CIRCULAR N° 2

INVITACIÓN N° 5000004642

Copia de 5000004623 "ADQUISICIÓN DE EQUIPO PESADO (TANQUE CISTERNA)"

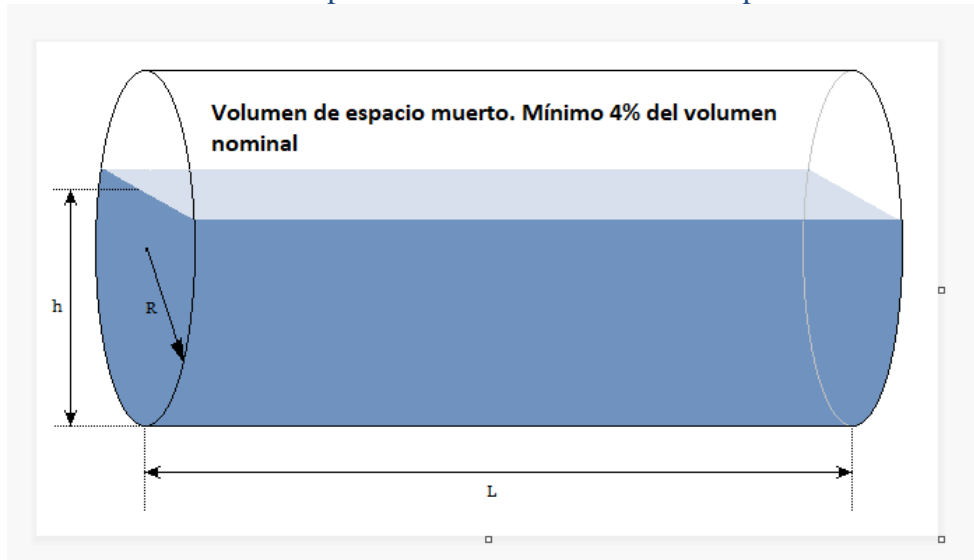
1. Para garantizar que cumplamos con los requisitos exactos, agradeceríamos si pudiera brindarnos una aclaración adicional sobre las especificaciones técnicas proporcionadas en la invitación el punto 1 que menciona el "Volumen de Cámara de Expansión". Específicamente, necesitamos entender con mayor detalle, a que se refiere.

VOLUMEN DE CAMARA DE EXPANSIÓN	Mínimo 4% del volumen nominal	4% del volumen nominal
--------------------------------	-------------------------------	------------------------

El volumen de cámara de expansión que se hace referencia en la consulta, es análogo o semejante a decir volumen de espacio muerto tal como se hace representación en la gráfica.
